2016 年建筑专业施工图审查技术问答

第一章 绿色设计

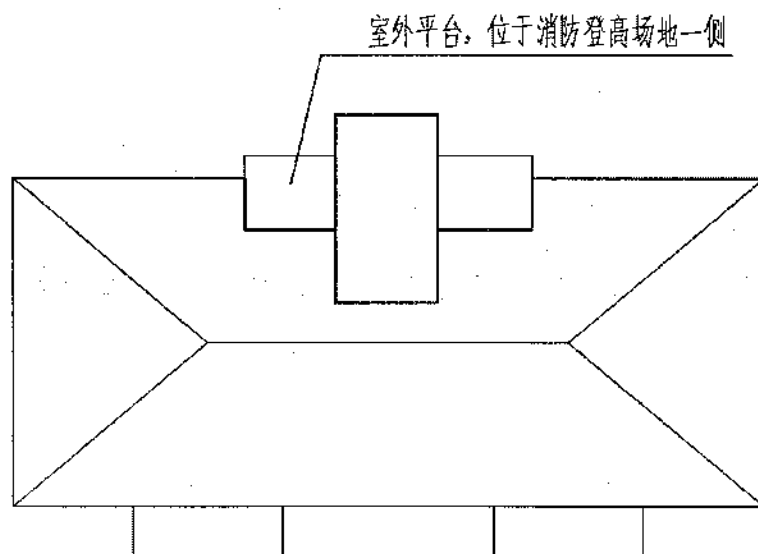
6. 住宅建筑，18 层+阁楼，建筑高度大于 54m，18 层建筑高度小于 54m，阁楼和 18

层为一户，通过室内楼梯连接，此住宅每单元是否需要设置两部疏散楼梯？

答：该建筑为高度大于54m的建筑，根据《建筑设计防火规范》GB50016-2014第5.5.25-3条规定，每个单元每层的安全出口不应少于2个。

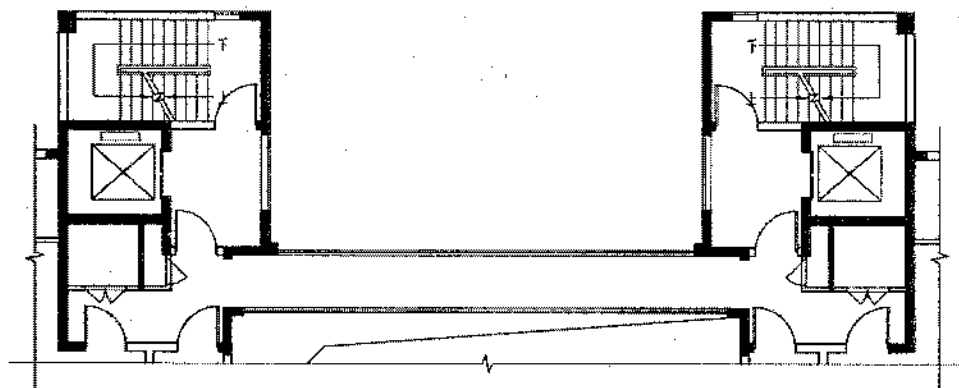
9. 住宅核心筒分开设置并通过敞开外廊连接的高层住宅户型（如下图，两个合用前室通过连廊连结）在消防上是否可行？

答：不可以穿越前室疏散，前室穿套前室疏散的设计形式不能满足 2 个安全出口的疏散要求，连廊应在前室外设置，如下图：

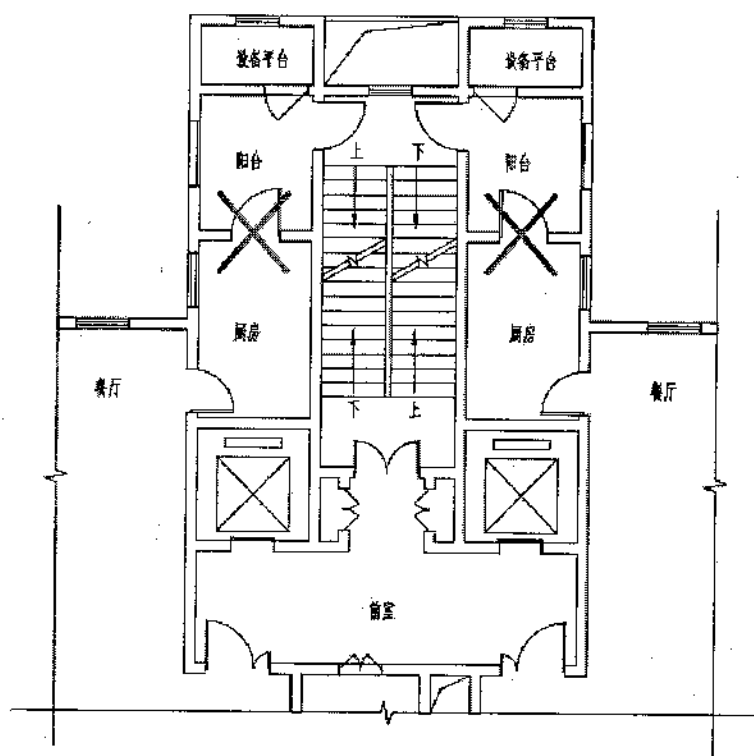
10. 一个单元两户的住宅，采用剪刀楼梯，从户内分别进入两部楼梯前室疏散，是否满足 2 个安全出口的要求？

答：不满足 2 个安全出口的要求，采用剪刀梯疏散时，应确保能在每个楼层通过公共走道进行楼梯间的转换，而不需要经过住宅的套内空间。

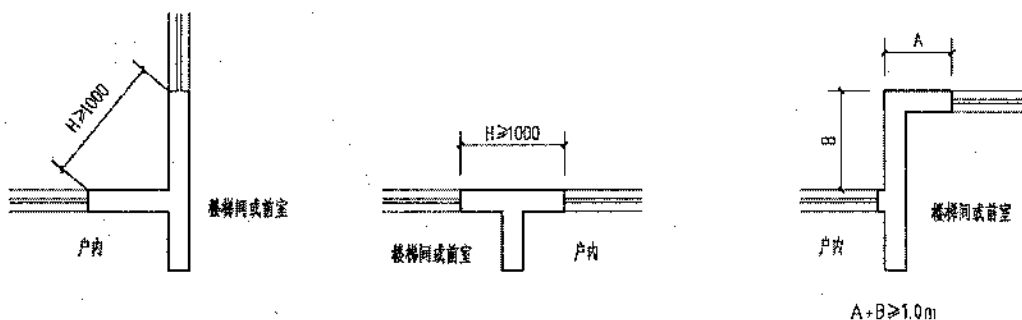
23. 消防电梯应能每层停靠，住宅的消防电梯在住宅下部的商业、商业网点的楼层是否需要停靠？

答：住宅消防电梯在下部的商业楼层、商业服务网点不停靠。

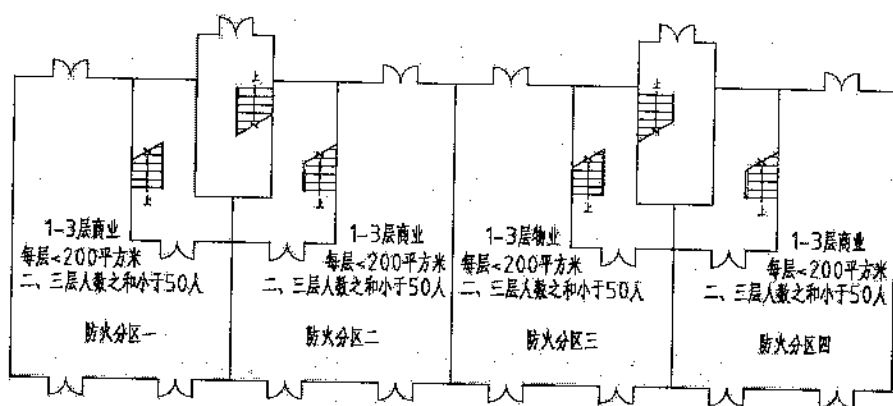
7. 同属一个建筑底盘(裙房)的两栋不同高度(比如分别在 50m 上和 50m 下)的高层建筑分类,是否可分别按一类、二类高层建筑进行防火设计?

答:不可以。

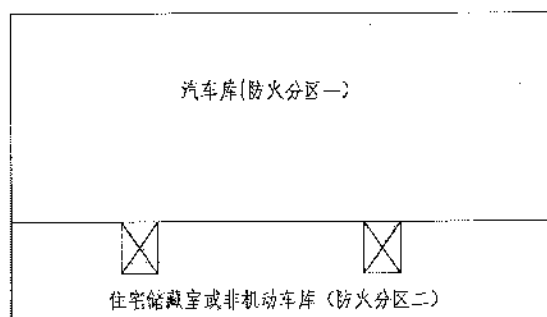
5. 《汽车库、修车库、停车场设计防火规范》GB50067-2014 第 6.0.13 条汽车疏散坡道的净宽度，单车道不应小于 3.0m，双车道不应小于 5.5m。《车库建筑设计规范》JGJ100-2015 第 4.2.4 条车辆出入口宽度，双向行驶时不应小于 7m，单向行驶时不应小于 4m。JGJ100-2015 第 4.2.10 条：坡道式出入口应符合下列规定：2 出入口可采用单车道或双车道，坡道最小净宽应符合表 4.2.10-1 的规定。以上规范要求不一致，究竟如何确定地下汽车库坡道的宽度？

答：两本规范三处条文的规定并不矛盾，《汽车库、修车库、停车场设计防火规范》GB50067-2014 第 6.0.13 条的汽车疏散坡道宽度源自《车库建筑设计规范》JGJ100-2015 中直线车道的规定，汽车坡道、车辆出入口的宽度应按《车库建筑设计规范》JGJ100-2015 中相关规定执行。

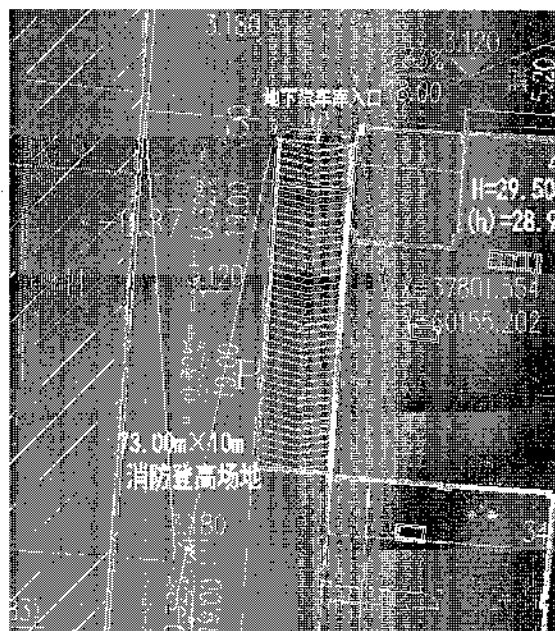
1. 消防车道的转弯半径, 普通消防车为 9m, 登高车为 12m, 此半径是相当于道路的内径, 还是可以根据消防车的转弯半径折算成道路的外转弯半径?

答: 根据《车库建筑设计规范》2.0.27 机动车道路转弯半径的术语: “能够保持机动车辆正常行驶与转弯状态下的弯道内侧道路边缘处半径”。

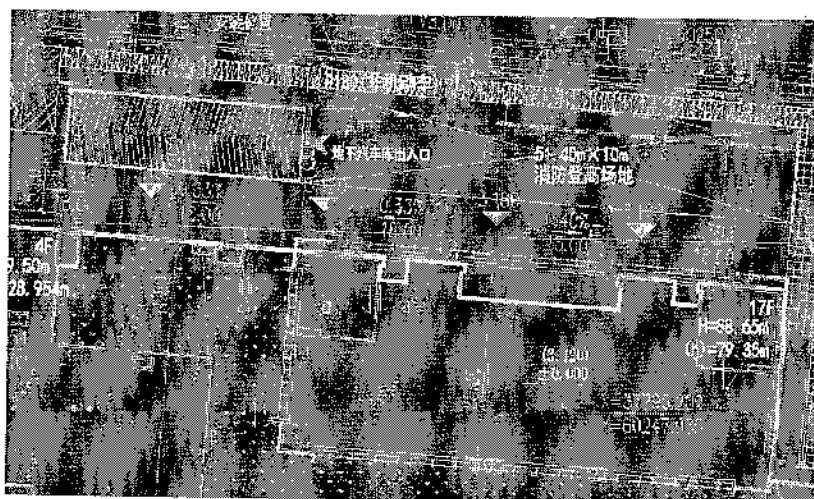
2. 市政道路是否可做环形消防车道?

答: 市政道路作为消防车道时, 应满足消防车道通行、转弯和停靠的要求, 且宜征得当地消防主管部门同意。
